**Conseil économique et social**

Commission économique pour l'Europe**Comité des transports intérieurs****Forum mondial de l'harmonisation
des Règlements concernant les véhicules****Groupe de travail de la sécurité passive****Cinquante-huitième session**

**Règlement n° 129 (Dispositifs améliorés
de retenue pour enfants)****Proposition de série 02 d'amendements à la Phase 2
du Règlement n° 129 (Dispositifs renforcés
de retenue pour enfants)****Communication de l'expert de la France***

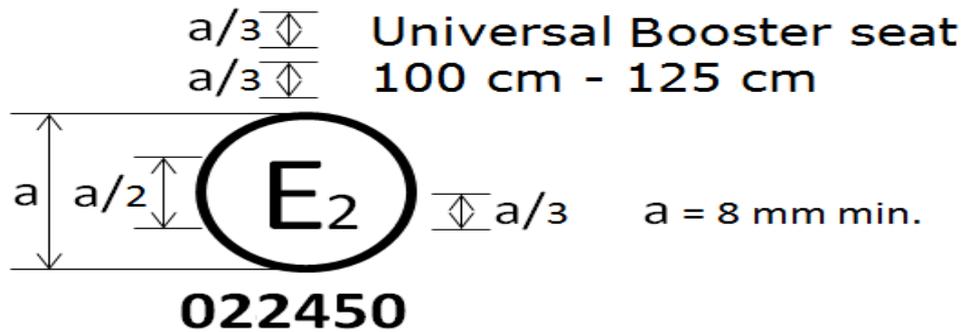
Annexe 2, ajouter à la fin deux nouvelles marques d'homologation, ainsi conçues :

Le dispositif renforcé de retenue pour enfants portant la marque d'homologation ci-dessus peut être monté à toute place assise d'un véhicule pouvant recevoir un dispositif renforcé de retenue de type rehausseur universel et être utilisé pour la gamme de tailles 100-125 cm; il est homologué en France (E 2) sous le numéro 022450. Le numéro d'homologation indique que l'homologation a été délivrée conformément aux prescriptions du Règlement relatif à l'homologation des dispositifs renforcés de retenue pour enfants utilisés à bord des véhicules automobiles, tel qu'amendé par la série 02 d'amendements. La marque d'homologation doit en outre comporter le numéro du Règlement suivi du numéro de la série d'amendements conformément à laquelle l'homologation a été délivrée.

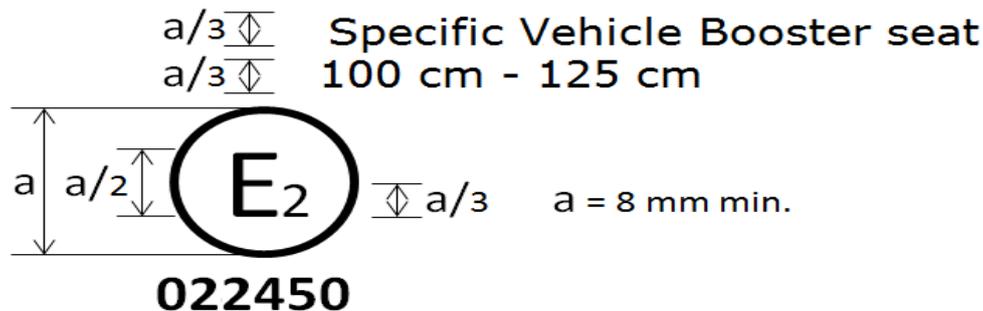
Le dispositif renforcé de retenue pour enfants portant la marque d'homologation ci-dessus ne peut pas être monté dans n'importe quel véhicule mais peut être utilisé pour la gamme de tailles 100-125 cm; il est homologué en France (E 2) sous le numéro 022450. Le numéro d'homologation indique que l'homologation a été délivrée conformément aux prescriptions du Règlement relatif à l'homologation des dispositifs renforcés de retenue pour enfants de type rehausseur spécifique à un véhicule utilisés à bord de véhicules automobiles, tel qu'amendé par la série 02 d'amendements. La marque d'homologation doit en outre comporter le numéro du Règlement suivi du numéro de la série d'amendements conformément à laquelle l'homologation a été délivrée.»

Figure 1

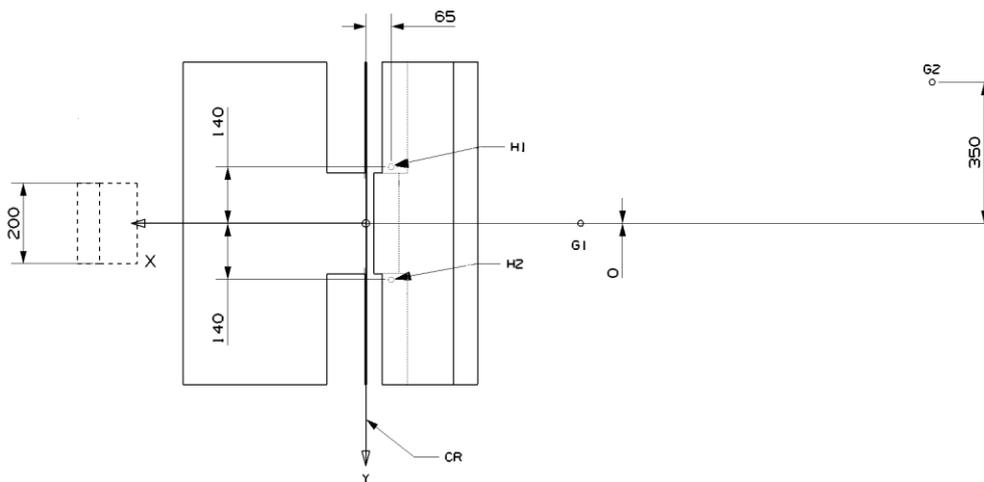
Annexe 6, appendice 2, modifier comme suit :

1. Les ancrages doivent être disposés comme indiqué dans la figure ci-dessous.
2. Les dispositifs renforcés de retenue pour enfants de type “i-Size” universels, destinés à un véhicule spécifique ou spéciaux doivent être fixés aux points d’ancrage H₁ et H₂.

3. Pour l’essai des dispositifs renforcés de retenue pour enfants avec fixation supérieure, il faut utiliser l’ancrage G₁ ou G₂.
4. Dans le cas des dispositifs renforcés de retenue pour enfants équipés d’une jambe de force, le service technique doit choisir les ancrages à utiliser en vertu du paragraphe 3 ci-dessus, la jambe de force étant réglée comme indiqué au paragraphe 7.1.3.6.3 du présent Règlement.

5. La structure supportant les ancrages doit être rigide. Les ancrages supérieurs ne doivent pas se déplacer de plus de 0,2 mm dans le sens longitudinal lorsqu’une charge de 980 N leur est appliquée dans ce sens. Le chariot doit être construit de telle sorte que ses parties supportant les ancrages ne subissent aucune déformation permanente pendant l’essai.

Figure 3
 Vue de dessus – Banquette avec ancrages (tolérance générale : ± 2 mm)

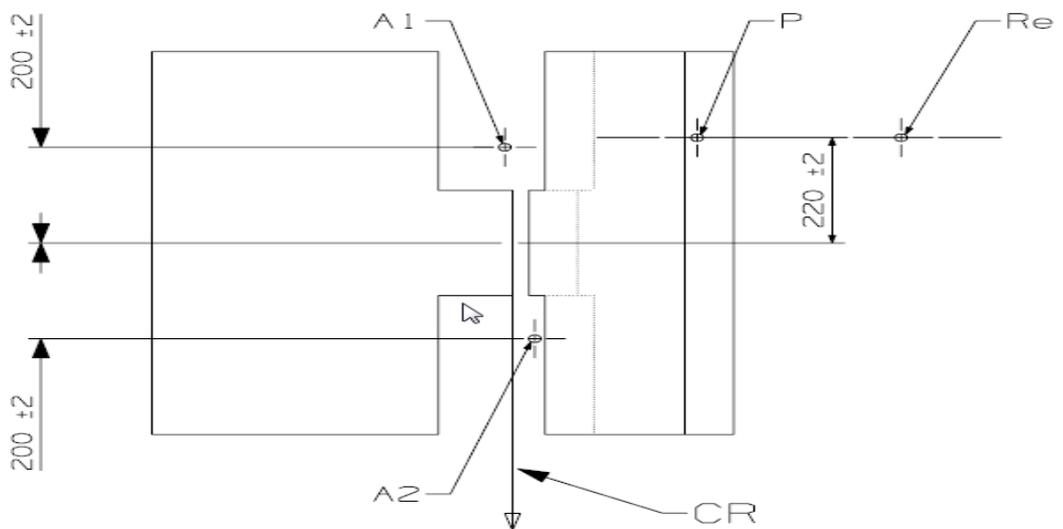
Définition des ancrages de ceinture

Le tableau ci-dessous donne les points d’ancrage de ceinture.

“Re” est situé sur l’axe de la bobine du rétracteur.

Figure 4
Vue en coupe – Banquette avec ancrages (tolérance générale : ± 2 mm)

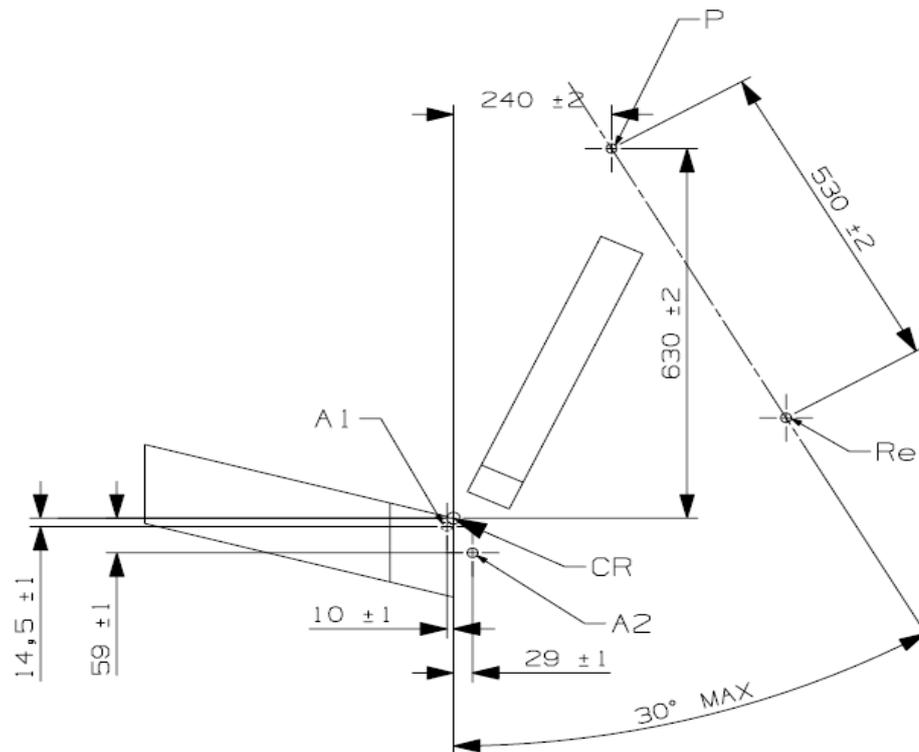
“Re” est situé sur l’axe de la bobine du rétracteur. ».

Figure 1
Configuration d'une ceinture de sécurité de série

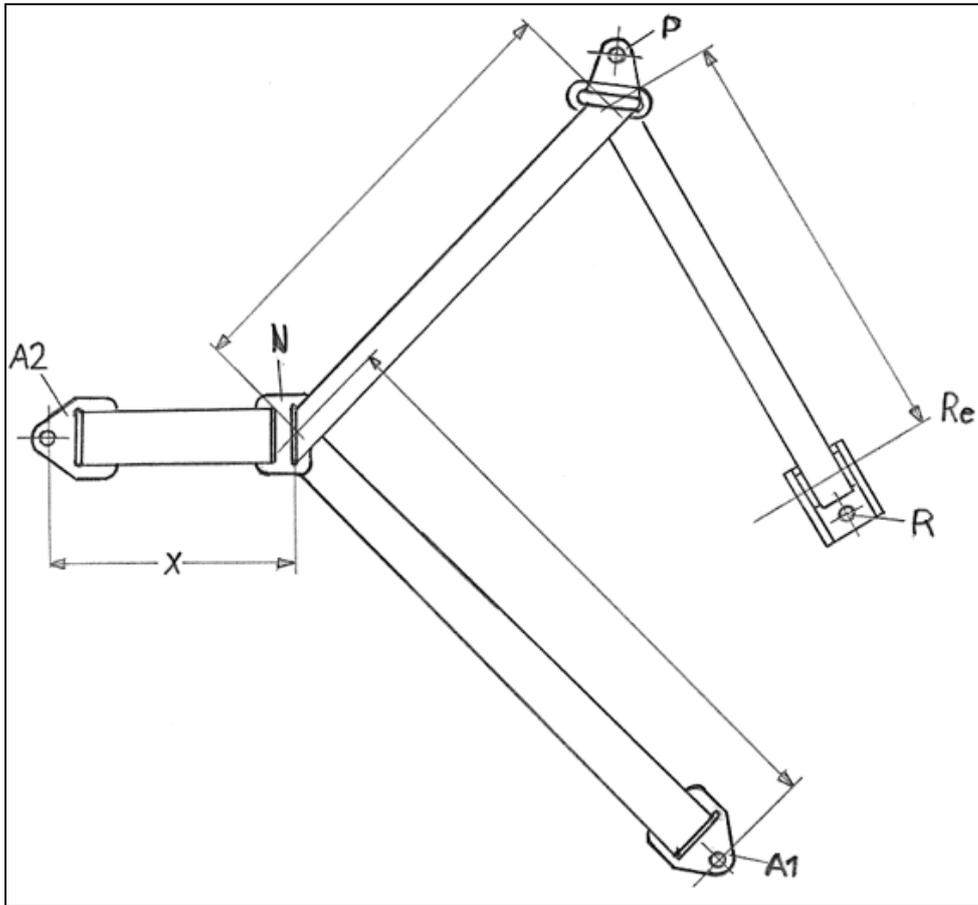
1. La ceinture de sécurité utilisée pour l'essai dynamique, qui doit satisfaire aux prescriptions de longueur maximum, doit correspondre à la configuration présentée à la figure 1. Il doit s'agir d'une ceinture à enrouleur trois points.

2. Cette ceinture est composée des parties rigides suivantes : un enrouleur (R), un renvoi au montant (P) et deux points d'ancrage (A1 et A2) (voir fig. 1), ainsi qu'une partie centrale (N) (pour plus de détails voir la figure 3). L'enrouleur doit être conforme aux prescriptions du Règlement n° 16 (par. 6.2.5.2.2) en ce qui concerne la force d'enroulement. La bobine de l'enrouleur doit avoir un diamètre de $33 \pm 0,5$ mm [(on en trouvera un exemple dans la Résolution mutuelle n° 1 (R.M.1))].

3. La ceinture doit être fixée aux ancrages de la banquette d'essai décrite à l'appendice 2 de l'annexe 6, comme suit :
 - a) L'ancrage de ceinture A1 doit être fixé à l'ancrage de chariot B0 (côté extérieur);

- b) L'ancrage de ceinture A2 doit être fixé à l'ancrage de chariot A (côté intérieur);
 - c) Le renvoi au montant P doit être fixé à l'ancrage de chariot C;

- d) L'enrouleur R doit être fixé à l'ancrage de chariot de telle sorte que l'axe de la bobine soit positionné sur Re.

Dans la figure 1 ci-dessous, la valeur de X est de 200 ± 5 mm. La longueur effective de la sangle entre l'ancrage A1 et l'axe de la bobine du rétracteur Re (lorsque la sangle est complètement déroulée, y compris la longueur minimum de 150 mm pour les essais du dispositif renforcé de retenue pour enfants) doit être égale à $[2\ 820] \pm 5$ mm si elle est mesurée en ligne droite, sans aucune charge et sur une surface horizontale. Cette longueur peut être rallongée pour les essais de certaines catégories. Pour toutes les catégories de dispositifs renforcés de retenue pour enfants la longueur de sangle enroulée sur la bobine doit être au minimum de 150 mm.

Figure 2
Plaque d'ancrage de série

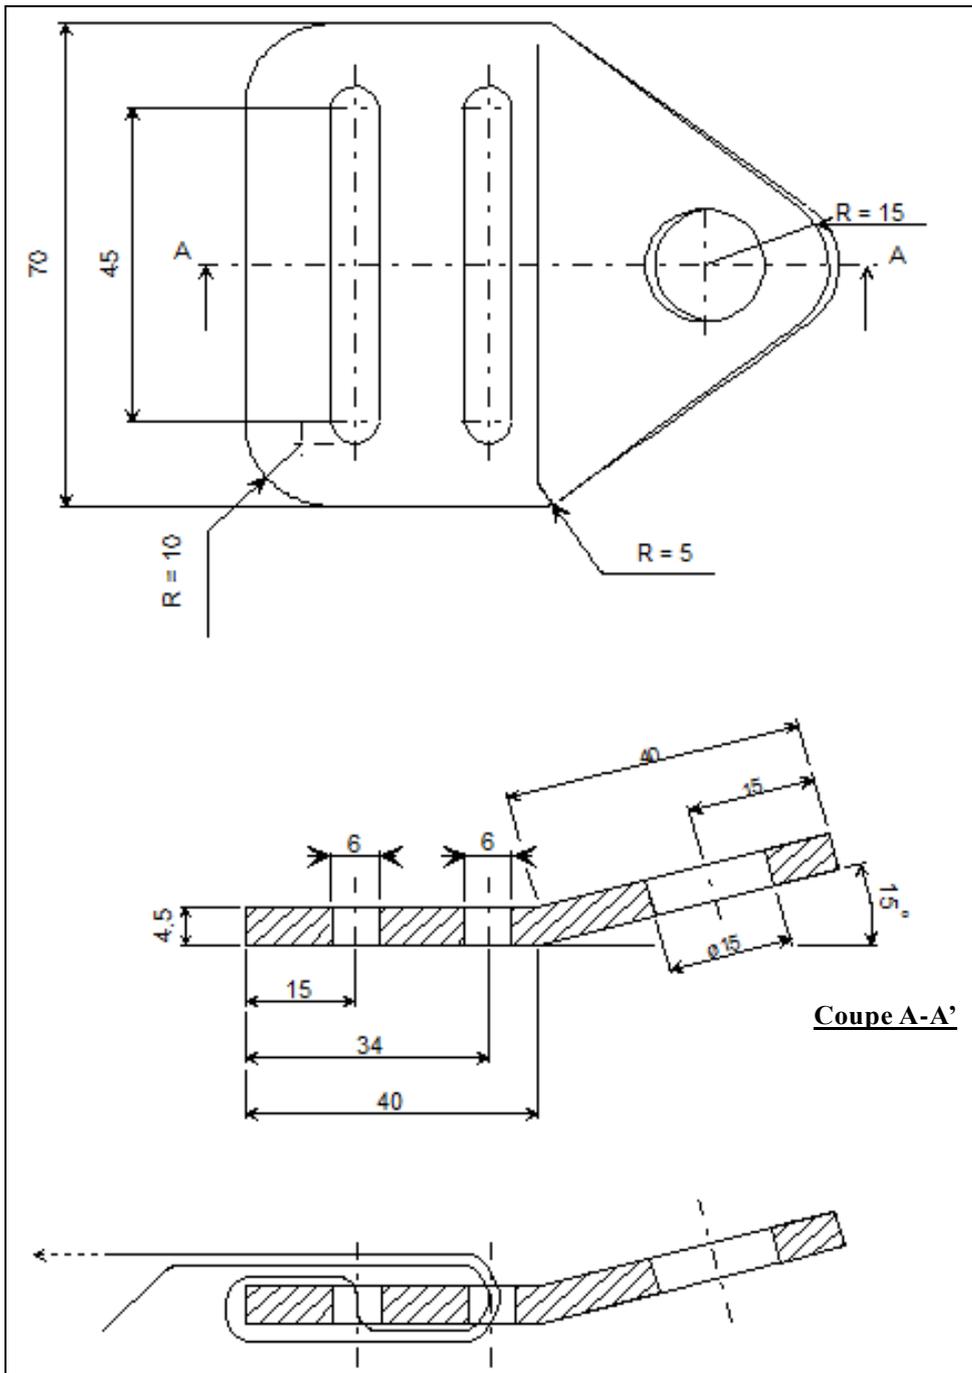
Ajouter nouvelle Annexe 23, libellée comme suit :
